Oggetto n. 1225

Intesa sulle modifiche cartografiche al piano territoriale paesistico regionale presentate dalla Provincia di Piacenza con la variante specifica al proprio piano territoriale di coordinamento. (Proposta della Giunta regionale in data 7 settembre 2016, n. 1276). (*Prot. DOC/2016/0000659 del 27/10/2016*)

**PROPOSTA DI VARIANTE CARTOGRAFICA AL
PIANO TERRITORIALE PAESISTICO REGIONALE**

Schede delle varianti

C05

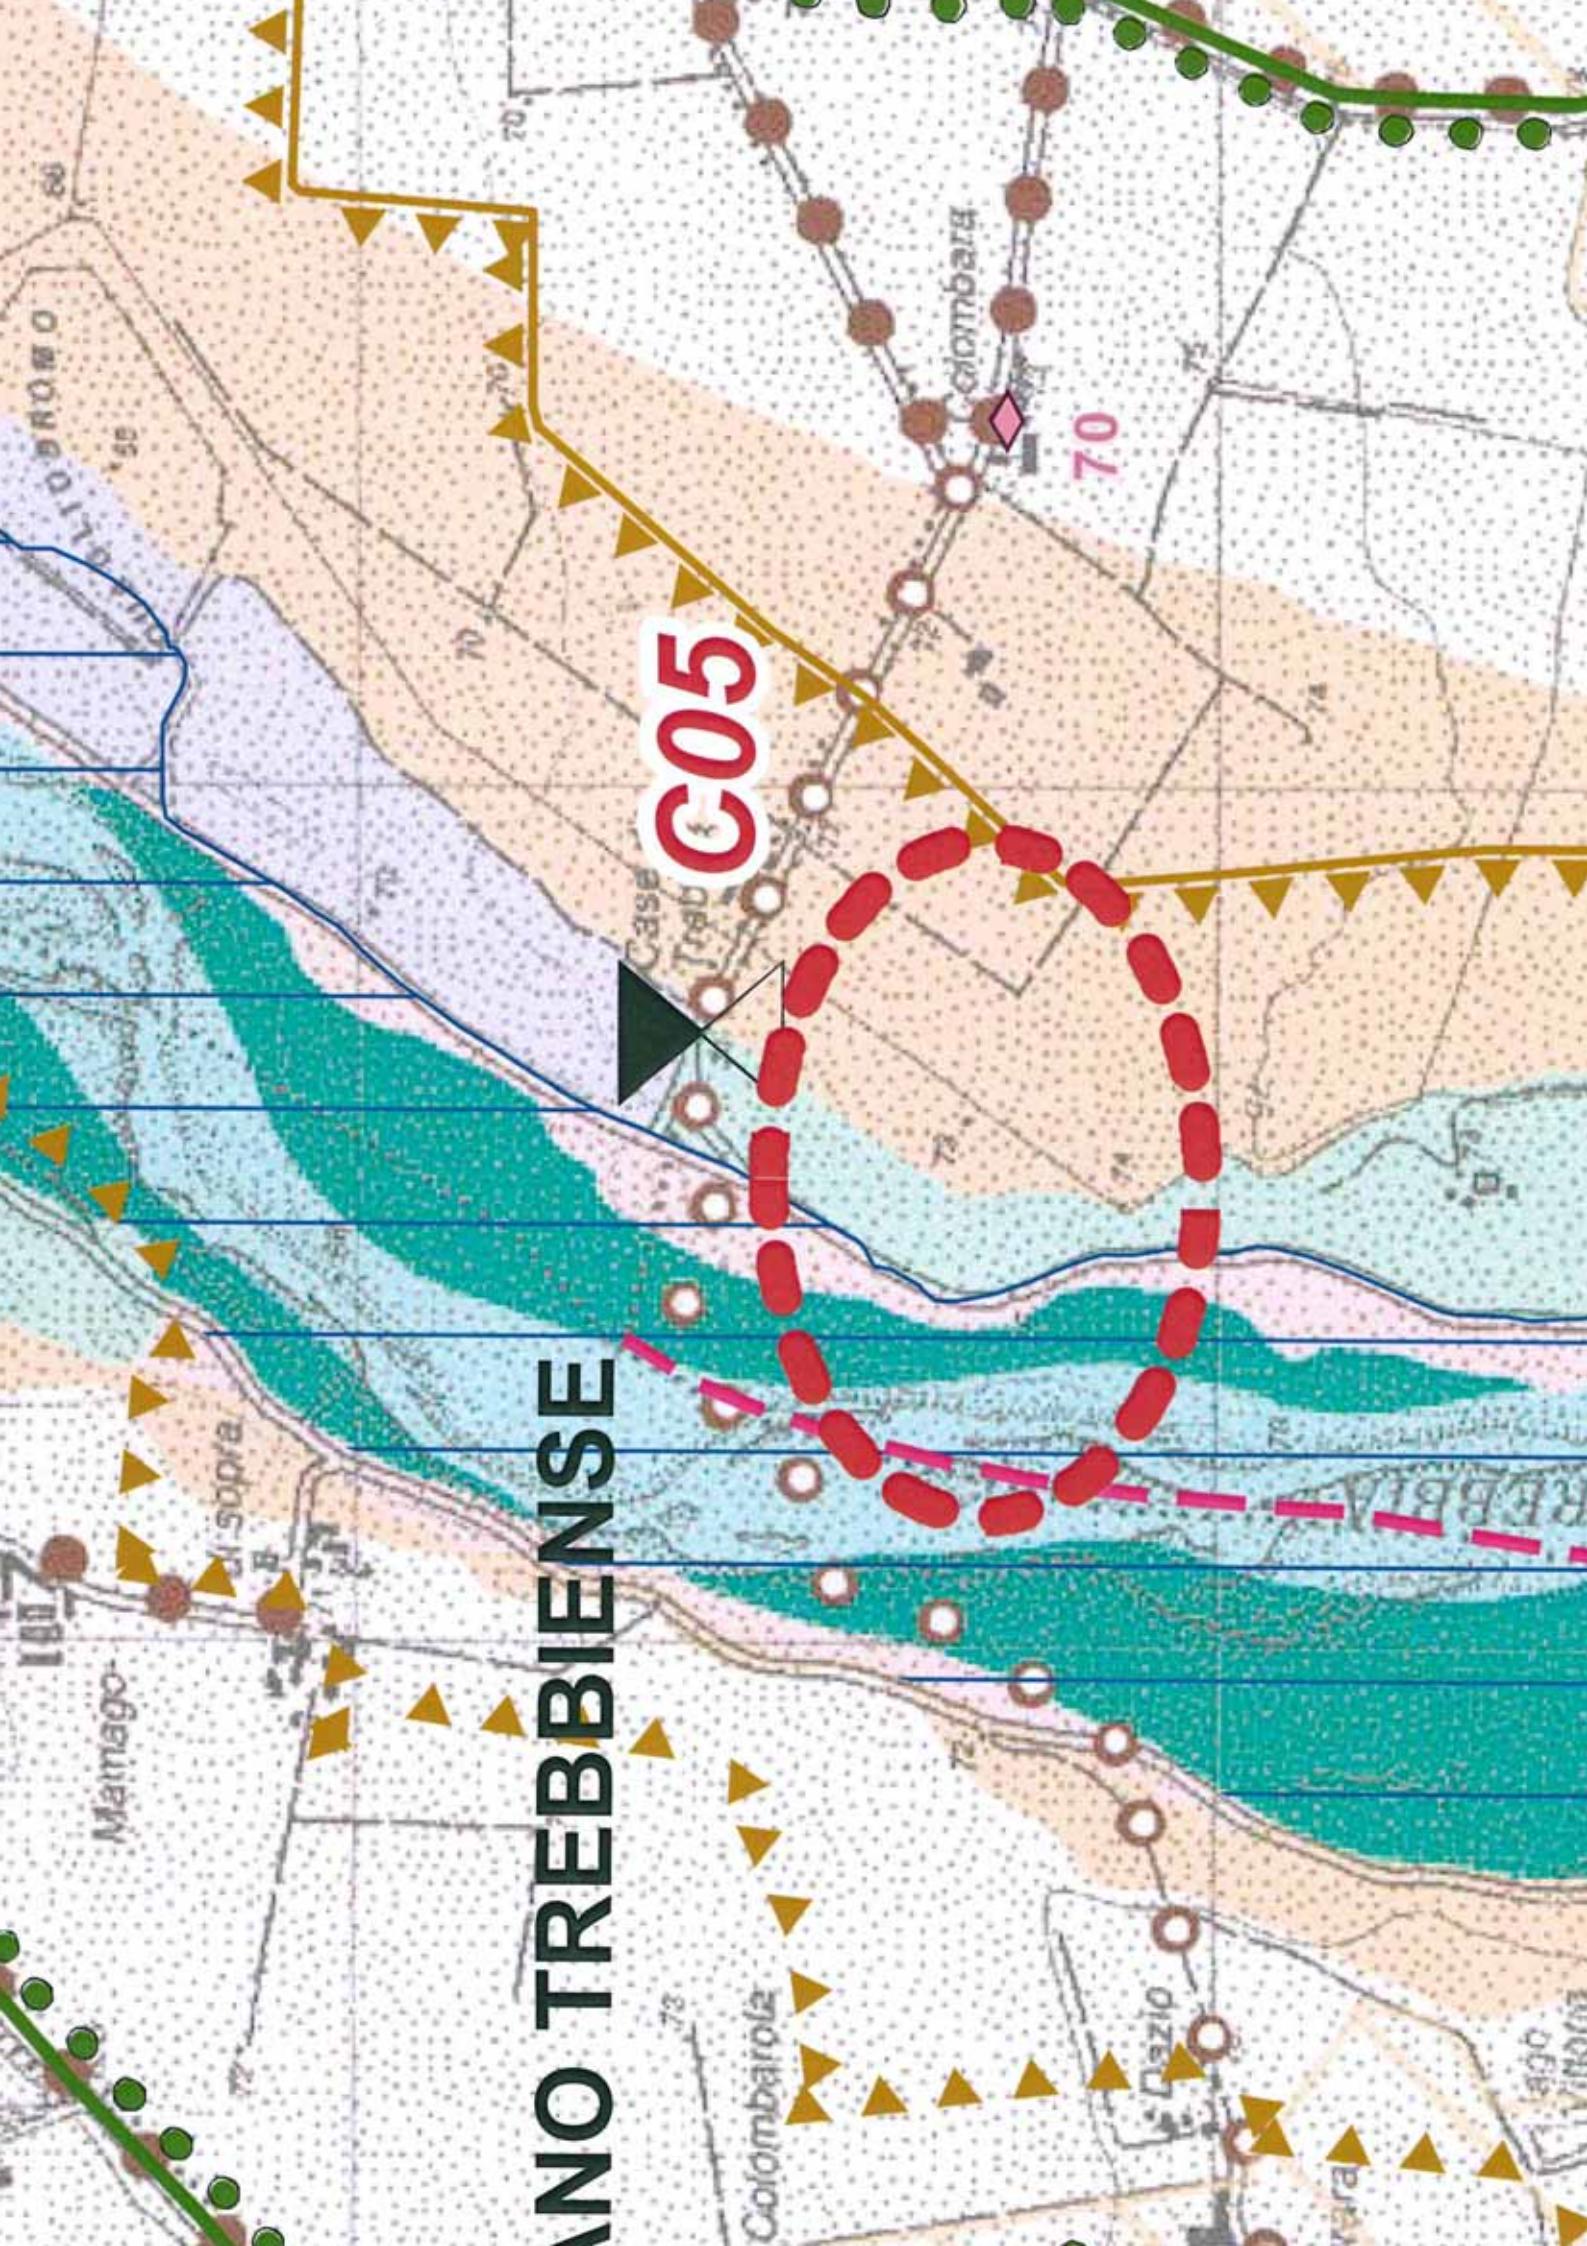
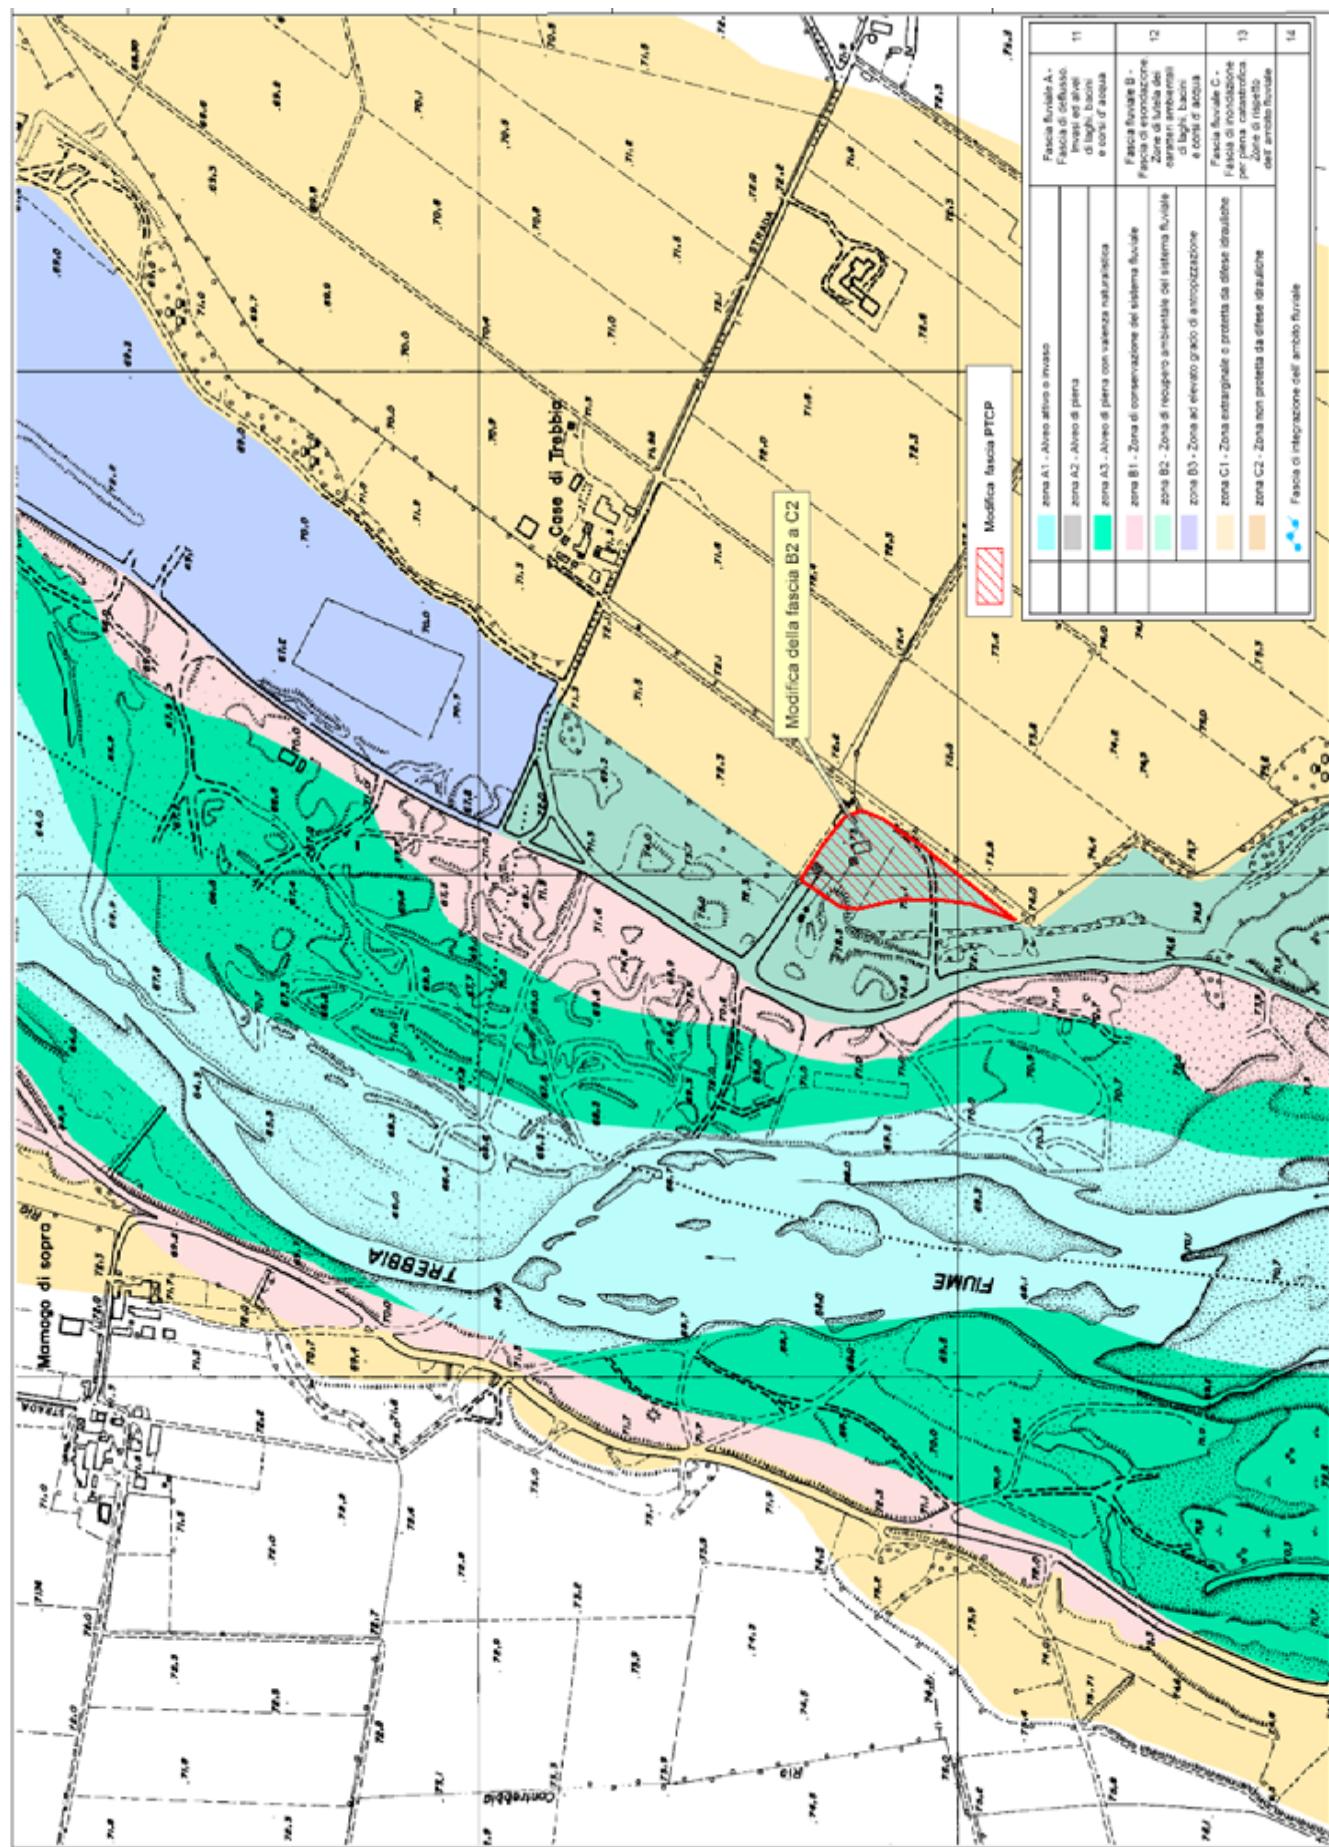
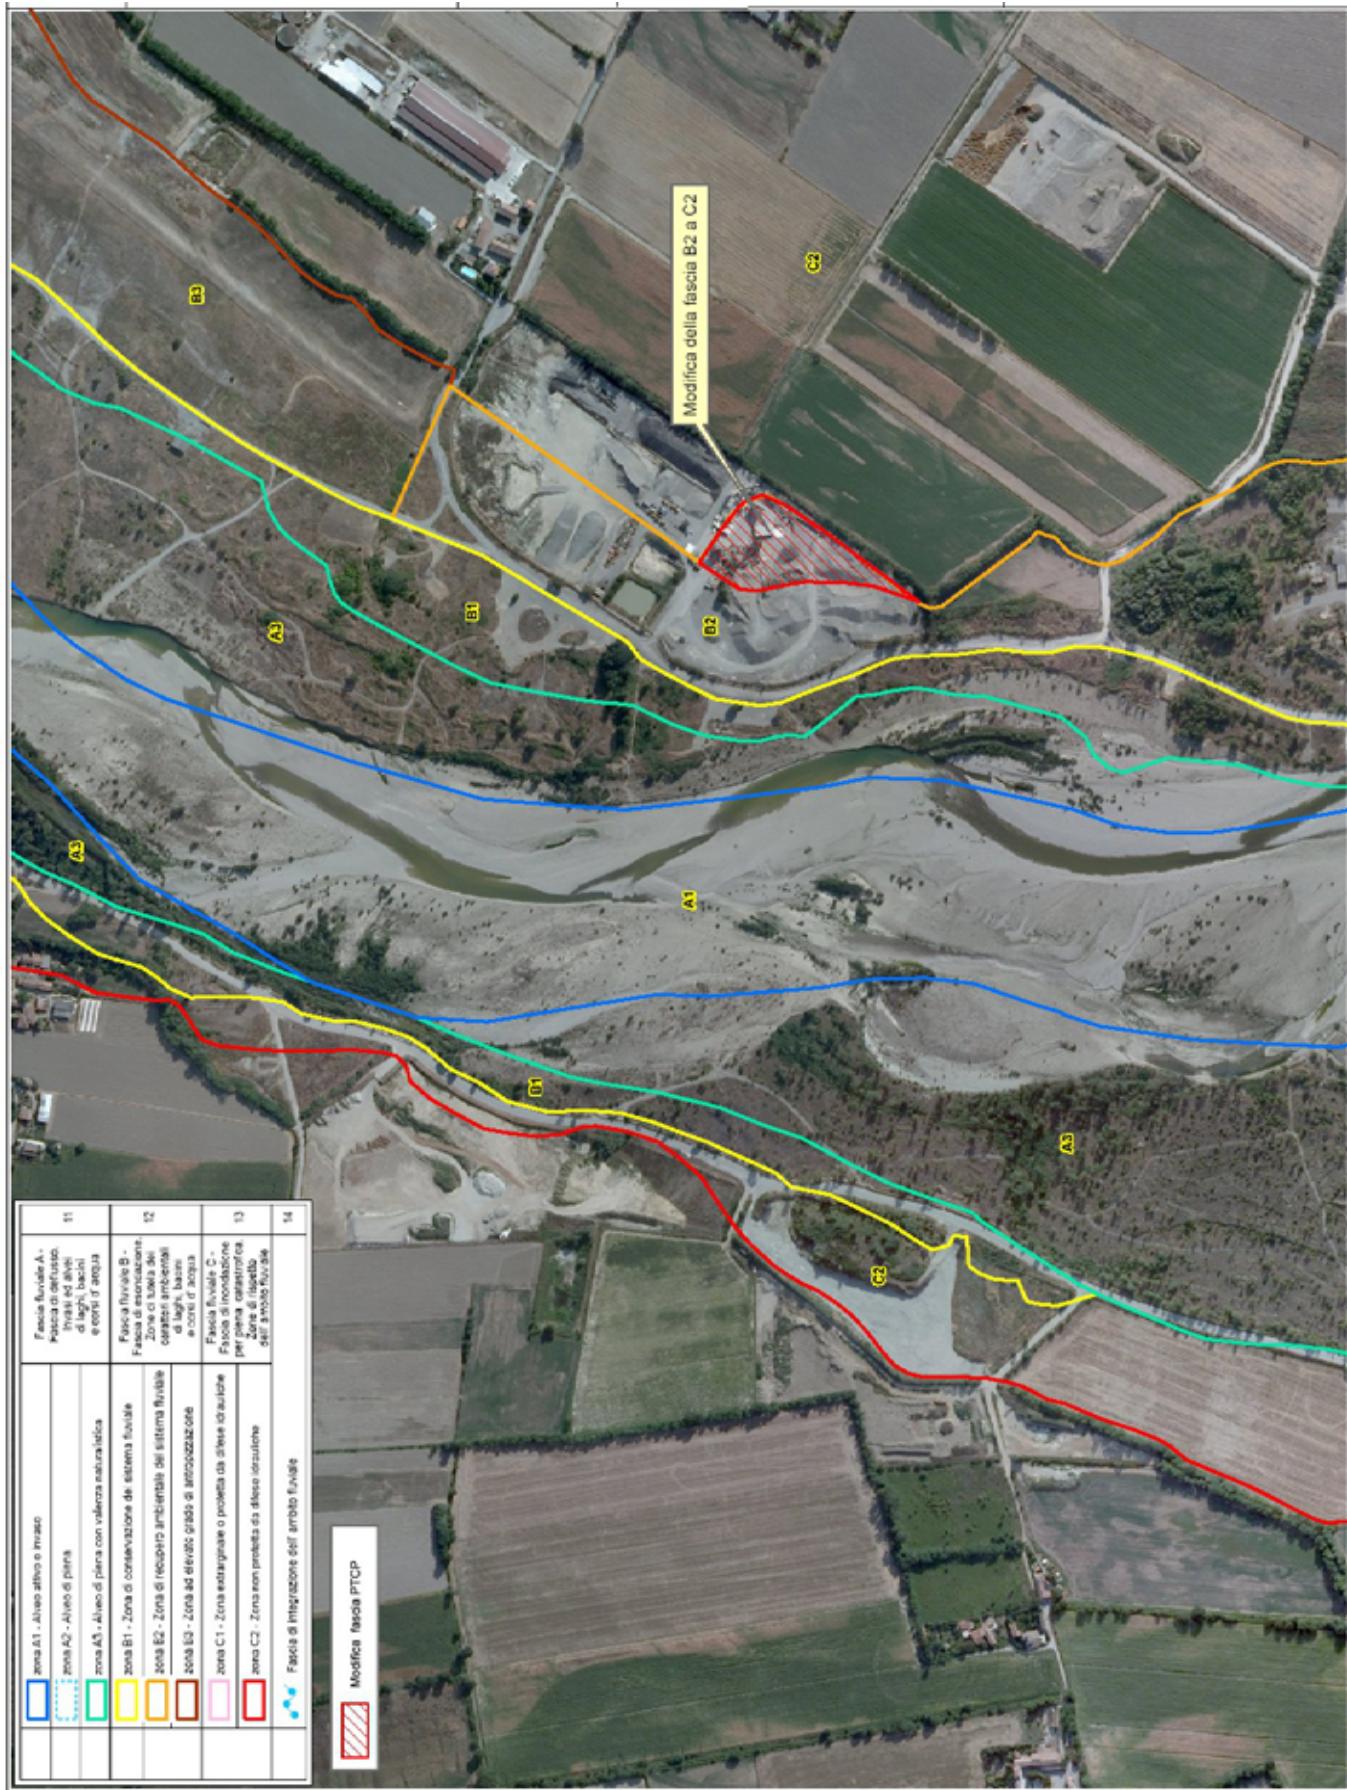
Riclassificazione da zona B2 "Zona di recupero ambientale del sistema fluviale" appartenente alla fascia fluviale B "Fascia di esondazione. Zone di tutela dei caratteri ambientali di laghi, bacini e corsi d'acqua" a zona C2 "Zona non protetta da difese idrauliche" appartenente alla fascia fluviale C "fascia di inondazione per piena catastrofica. Zone di rispetto dell'ambito fluviale" in destra idrografica del Fiume Trebbia.

La modifica interessa un'area di 10.939 mq circa in sponda destra lungo un tratto di circa 600 m.
